Zagnańsk, dnia 21 stycznia 2022 r.

Dotyczy: postępowania z „Rozwijanie infrastruktury niskoemisyjnej poprzez budowę ścieżek rowerowych na terenie Gminy Zagnańsk” Etap I – Zadanie 2a Rozbudowa drogi powiatowej nr 0296T – „Rondo

Działając zgodnie z art. 284 ust 3 i 286 ust. 1 i 7 Ustawy – Prawo Zamówień Publicznych (Dz. U. z 2021 poz. 1129 ze zm.) Zamawiający udziela odpowiedzi na zadane pytania, dokonuje modyfikacji treści SWZ oraz zgodnie z art. 271 ust. 2 oraz art. 286 ust. 9 zmienia ogłoszenie o zamówieniu

1. Pytania i odpowiedzi

- dla obszaru oświetlenia ronda zastosowane będą oprawy LED typu cuddle II led REG 60W, 4000K, DW (lub równoważne), Optyka oprawy :

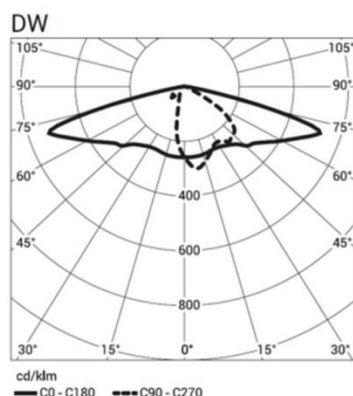
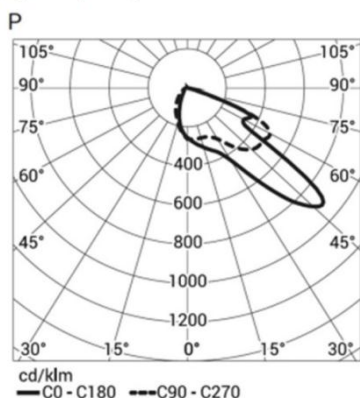
Proszę o szczegółowy opis lub rysunek oprawy ulicznej LED (5x 60W + 2x36W), ponieważ z opisu nr 1.2 przedmiaru robót w branży elektrycznej, nie ma możliwości dopasowania do wyceny żadnej oprawy ulicznej.

Przedmiar robót należy łącznie analizować z opracowaniem projektowym:

-dla przejazdu rowerowego w rejonie nowoprojektowanego ronda będą zastosowane dedykowane oprawy LED typu iskra LED P 36W, 4000K, optyka dedykowana dla ruchu prawostronnego,

Optyka oprawy :
